Mission régionale d'autorité environnementale

**Avis délibéré sur le
projet d'installation agri-voltaïque du Vieil-Baugé
porté par la Société Baugé-en-Anjou 5PV
sur la commune de Baugé-en-Anjou (49)**

n° PDL 005767 / AP

Plan d'implantation du projet – la zone témoin est le rectangle vert au milieu (source : Étude d'impact – mémoire en réponse)

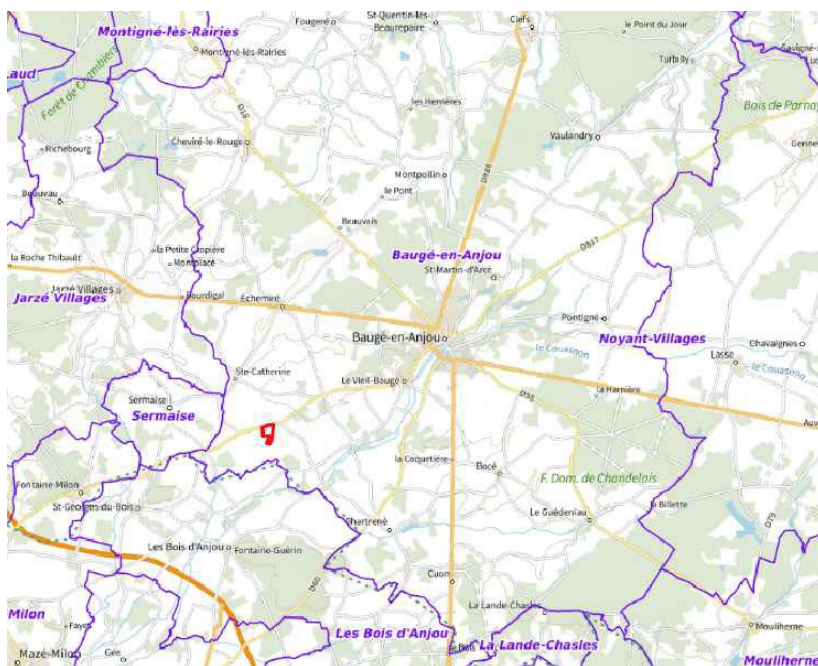
De plus, l'impact de l'implantation des 3 rangées de tables au nord de la zone témoin doit être analysé au regard des potentiels déplacements de l'avifaune et des chiroptères entre la zone témoin et la haie présente au nord.

- ***de revoir le niveau des impacts résiduels sur la faune notamment protégée en intégrant en particulier les risques d'écrasement d'individus, l'impact de l'implantation des trois rangées de tables au nord de la zone témoin et les périodes d'entretien des haies et de mener une nouvelle démarche « éviter-réduire-compenser » ;***
